TEKNISK
CIRKULÆRE

NR. 4 GX - 80
DATO 1980-06-02
REF. 80-04 GX - NT

I - MOTOR - TILFØRSEL - TÆNDING

GSA
VOGNE
Alle Typer

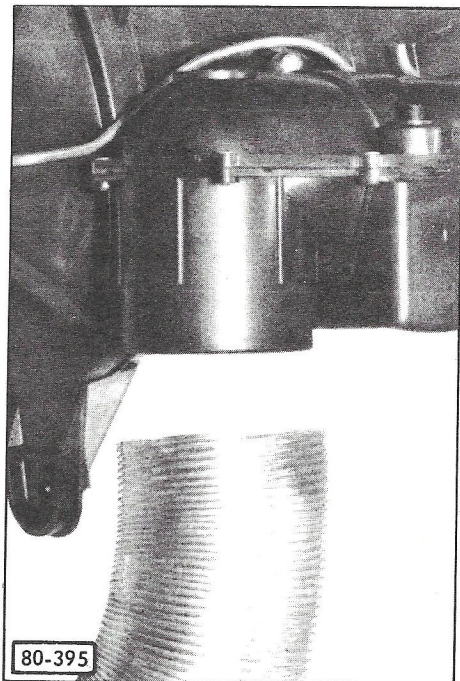
a) Siden December 1979, er alle motorer med konvertergearkasse udstyret med:

- en pakning (1) mellem blæserhus og luftindtag.
- en slangeforlængelse (3) på luftfiltrets indsugningsrør, sammensat af et forbindelsesstykke (2).

GAMMEL MONTERING

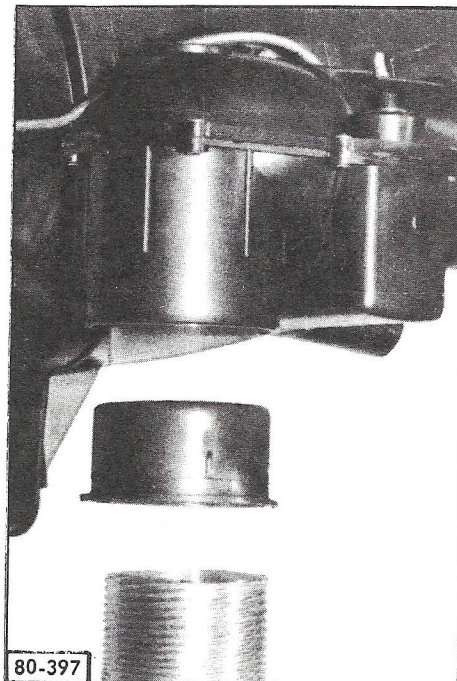
b) Siden Januar 1980, er 1300 motorerne udstyret med en ny slange til luftfiltrets varmluftindtag.

Denne forandring har medført følgende nye dele:

- rørforing til slange,
- ny slange til varmluftindtag (Westaflex),
- hus på udstødningsrør, til luftindtag.

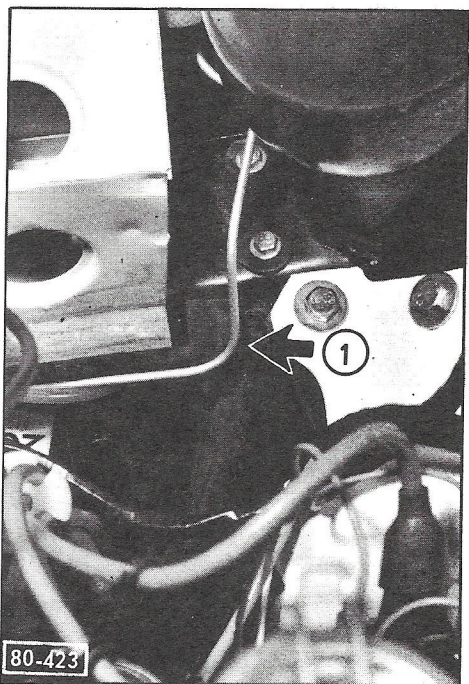
c) Siden Januar 1980, er der ved benzinpåfyldningsstudsens monteret et afløb for vand eller benzin.

NB: Denne montering er mulig på vogne (GSA) produceret før denne dato, (monteringsanvisning følger).

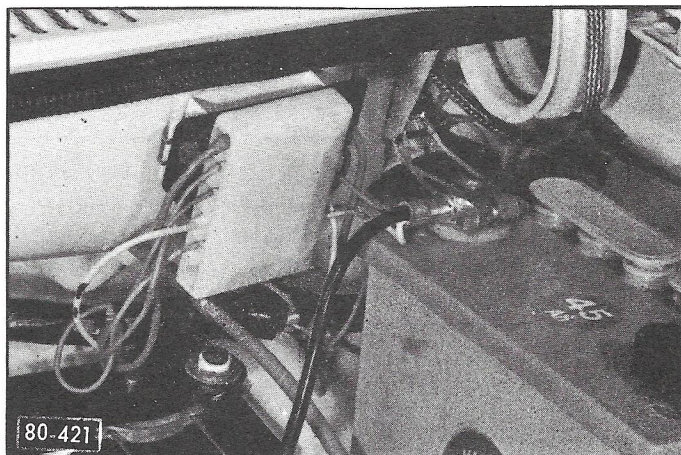
d) Siden November 1979, er alle vogne udstyret med en tætningsprofil ①, mellem venstre forhjulskasse og forbro, til beskyttelse af strømfordeleren.

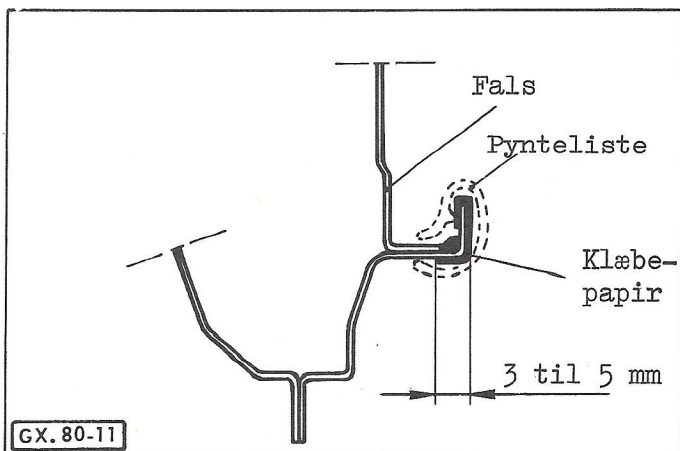
Siden Januar 1980 er sikringsdåsen på vogne til Vesttyskland; og siden februar 1980 på øvrige vogne (undtaget Enland, Japan, Sverige, Norge X3), monteret på en fast konsol på friskluftskassen.

Denne ændring har medført et nyt hovedledningsbundt.

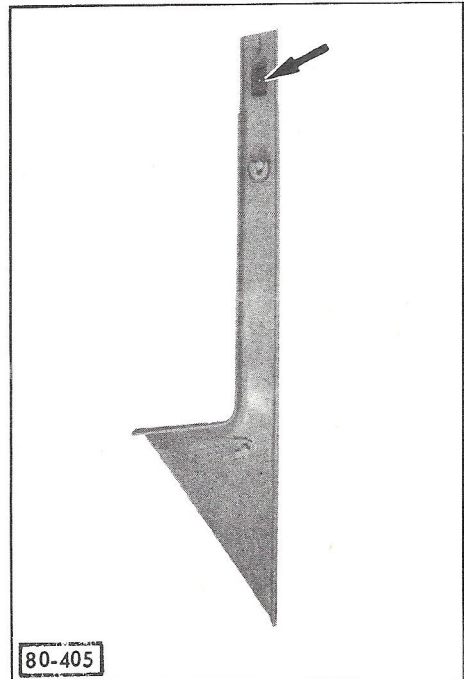
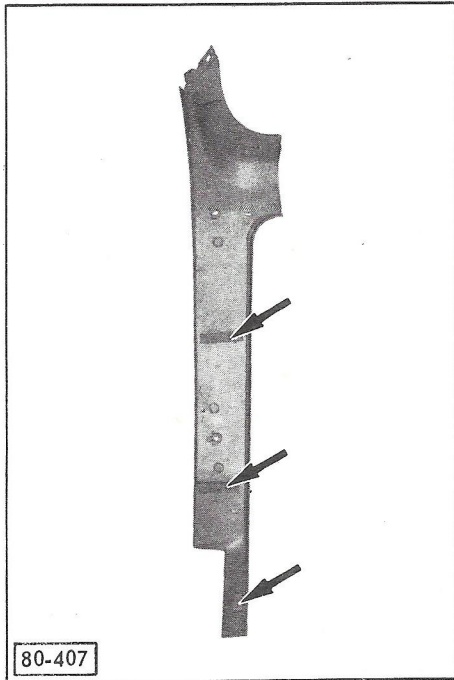
- a) Siden Januar 1980, er de sorte selvklæbende bånd (på nedre del af døre og skærme) erstattet af sort lak, reference (AC 227).
- b) Siden Januar 1980, er bagklappens drænrende tætnet med en påsprøjtet plastmasse.
- c) Siden Januar 1980 er tagrendens pynteliste fastsæt, helt bagest, med dobbeltsidet klæbepapir, 20 mm bredt og 60 mm langt. Se snittegning.

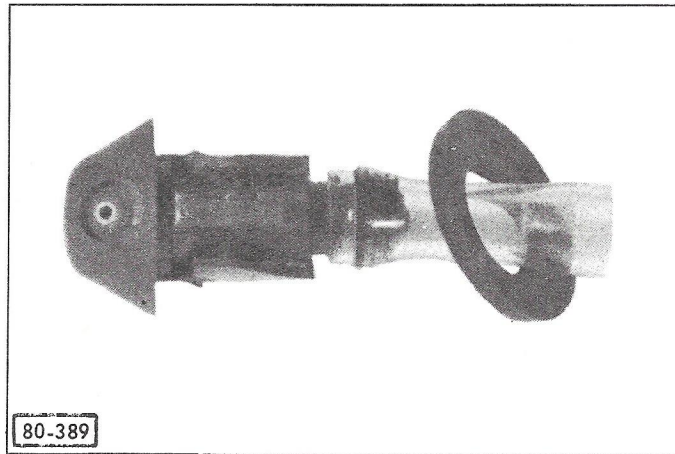
d) Siden Januar 1980, er der monteret støjisolerende skumplast under beklædningen ved bageste siderude samt ved bagkonsollers forstærkninger.

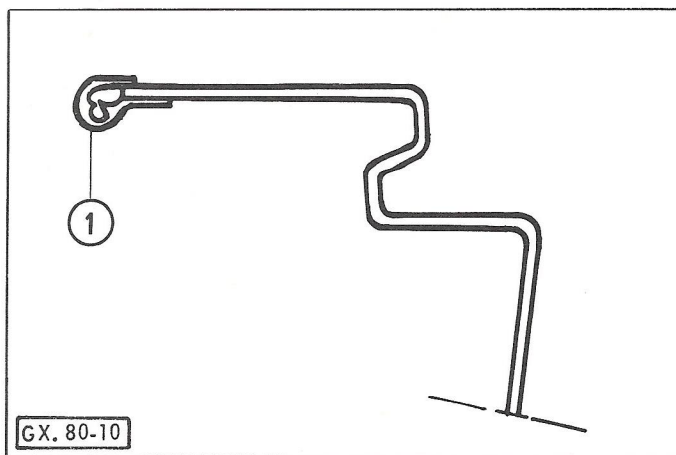
e) Siden Januar 1980 er der monteret en tætningskive på forrudevasker dyserne. Dette forbedrer tætningen.

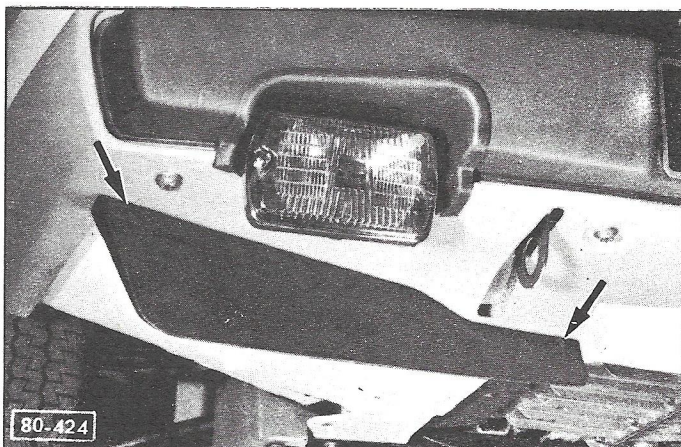
f) Siden Januar 1980, er der, på GSA Break, en "finish"-profil (1) på den øverste del på bagkofangerens midtstykke.
